HØRINGSUTTALELSE FV. 564 FLØKSAND – VIKEBØ

Vedrørende saksbehandlingen:

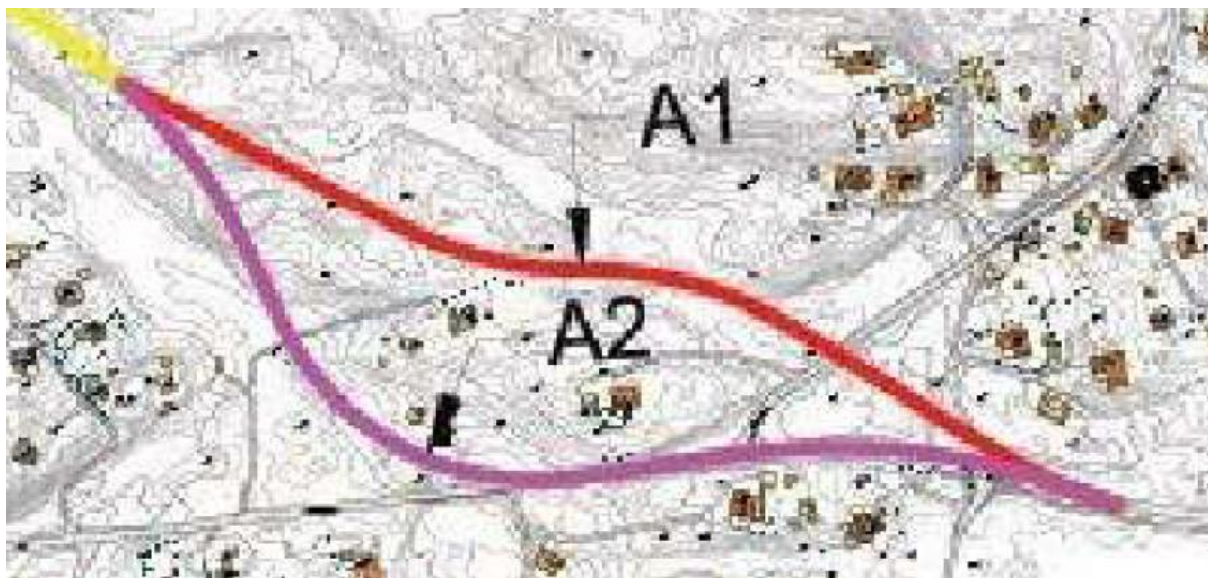
Oppstart av planarbeidet for fv. 564 Fløksand-Vikebø ble varslet i mai 2018, etter at det var utarbeidet en silingsrapport datert 12.02.2018. Det ble avholdt et åpent folkemøte på tidligere Meland rådhus den 24.05.2018. Det ble der presentert at silingsrapporten ga anvisning på to alternativer A1 og A2 i det videre arbeid, hvorunder det foretrukne var angitt å være A1. Felles for begge alternativene A1 og A2 var at ingen av disse berørte jordbruksarealet «Temyr». Begge alternativ var angitt å skulle gå i en vegtrasé inne i uberørt skog før starten av «Temyr».

Angjeldende fremgår av nedenstående kartskisse fra silingsrapporten:

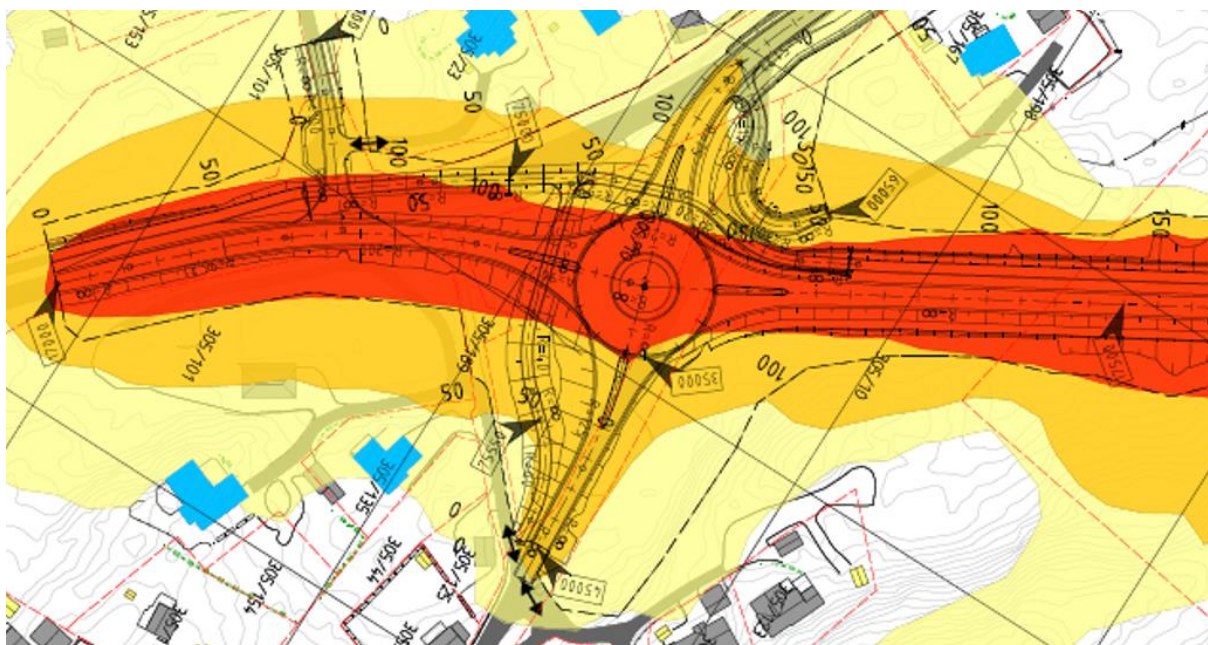
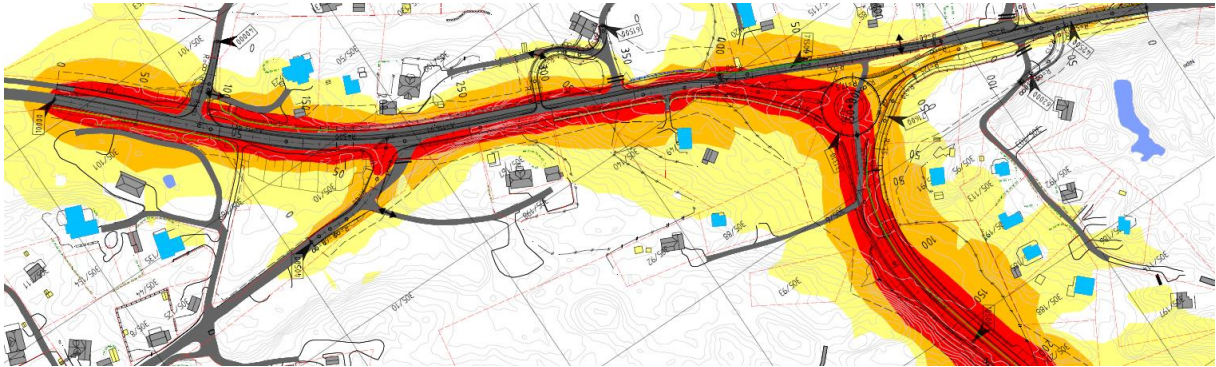
Når det gjelder støysoner så fremgår dette tydelig av nedenstående kartskisser i saksutredningen.

Ovenstående viser at A1 sammenlignet med A2 kun påvirker (gul sone) tre eiendommer særlig, som imidlertid alle er berørt av tilsvarende trafikk på eksisterende vei i dag. For den ene eiendommens vedkommende vil faktisk avstanden til Fv. bli større. Resten av veiløpet til A1 går gjennom urørt skogsterreng uten noen bebyggelse. A1 vil også redusere veistøyproblemer for de eiendommer som ligger videre på dagens Fv. frem til avkjøringen til «Temyr». A2 vil som kartskissen viser ikke medføre noen annen belastning for førstnevnte tre eiendommer i krysset til Vestbygdvegen, men vil involvere en rekke bolig- og fritidseiendommer og jordbruksareal mot avkjøringen til og innover mot «Temyr».

Figur 57 Alternativ A2. Rundkøyring kryss mellom dagens og ny fv. 564 og t-kryss med Vestbygdvegen, sett frå sørvest. Det er lagt opp mur mot dyrka mark.

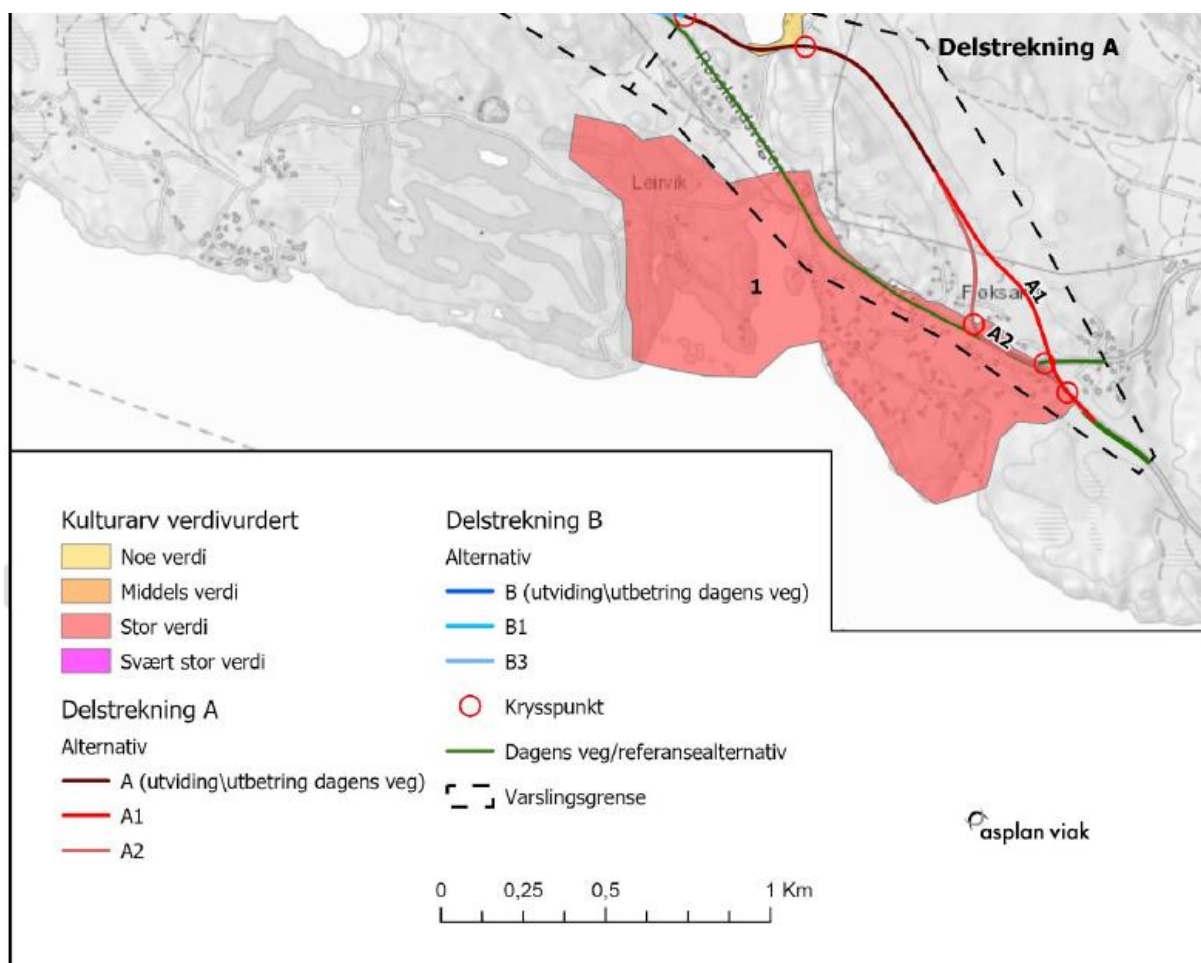
Saksbehandler Ingar Hals fremhever viktigheten av å ha færrest mulig inn- og avkjørsler til Fv., og ovenstående kartskisser viser tydelig forskjell mellom A1 og A2 i relasjon til dette. Rundkjøringen vil ved A1 være beliggende akkurat i dagens kryss til Vestbygdvegen. Ved A2 vil rundkjøringen og krysset til Vestbygdvegen komme i tett rekkefølge i tillegg til en hel rekke av andre nødvendige inn- og avkjørsler til bolig- og fritidseiendommer videre fra krysset i Vestbygdvegen og fram til jordbruksarealet «Temyr».

Figur 44 Verdikart kulturarv

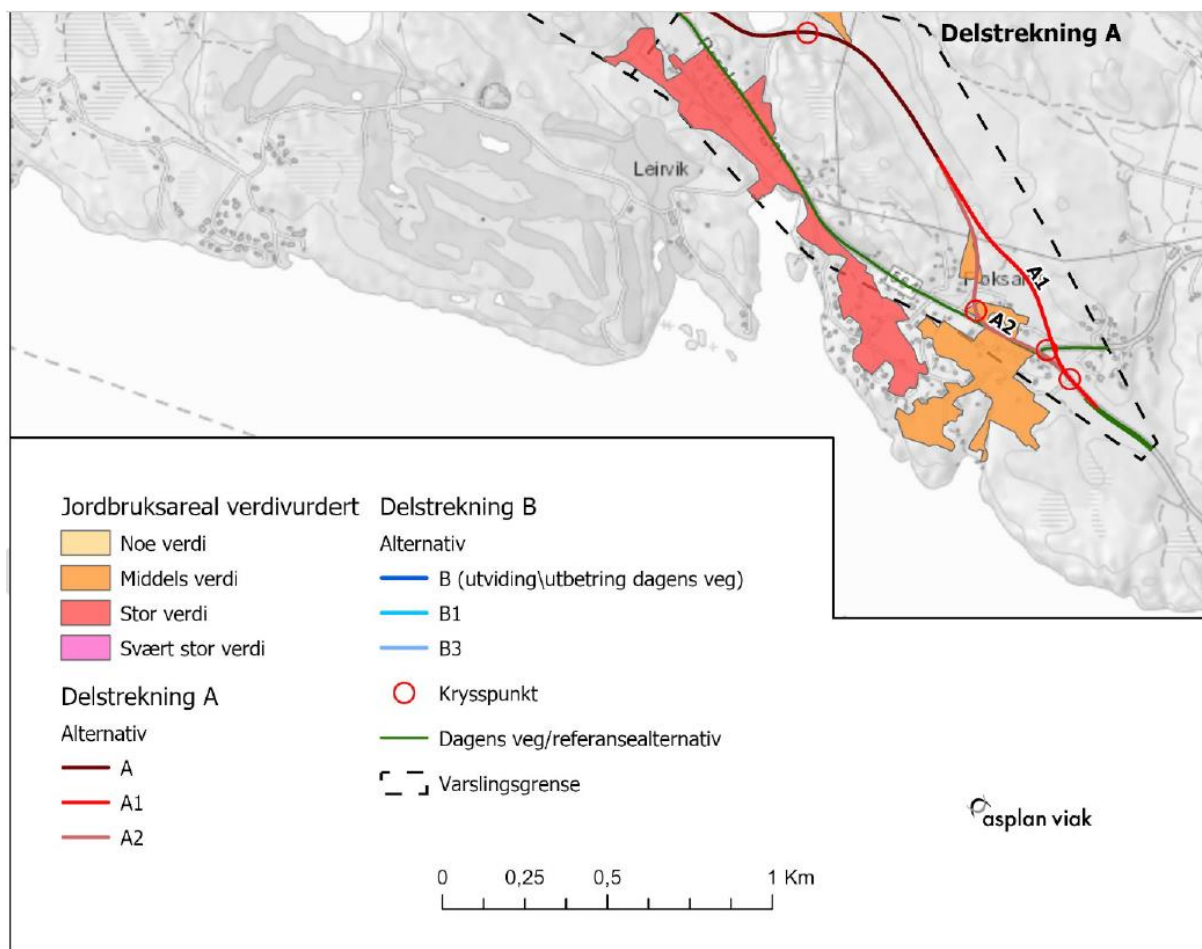
Ovenstående kartskisser viser med all tydelighet at A1 går helt utenom alle slike berørte soner, mens A2 vil lede hovedtrafikken rett inn i disse fargemarkerte «omsynssonene».

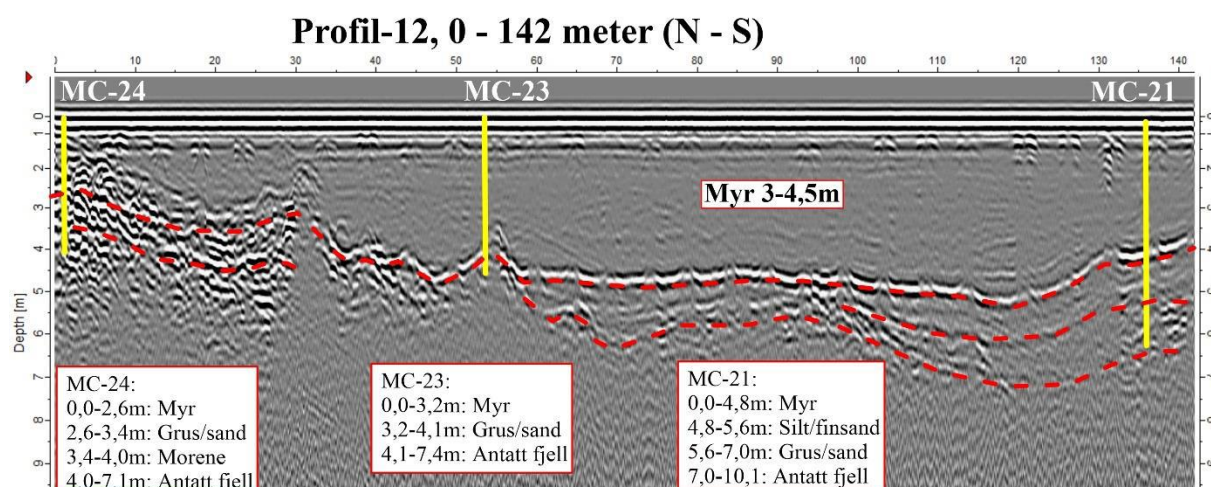
Når det gjelder de tekniske utfordringer ved anleggelse av veien, så skal man være forsiktig i sine påstander, men det er sikkert at det er foretatt målinger som viser at det ved inngangen til «Temyr» er en myr som er målt til en dybde på over 7 m. Det fremgår av målerapportene at jo lenger inn i «Temyr»-glenna målingene er gjort er det mer usikkerhet på grunn av terrengforhold, som innebærer at de ikke har fått målinger som kunne tolkes på en tilfredsstillende måte. Dette myrområdet strekker seg flere hundre meter gjennom hele «Temyr» og videre innover i A2 sin vegtrasé i skogen. Det er gitt uttrykk for at det er svært usikkert i hvilket omfang man må foreta massutskifting i en slik vegtrasé.

Nedenstående kartskisse viser målingene ved inngangen til «Temyr»:
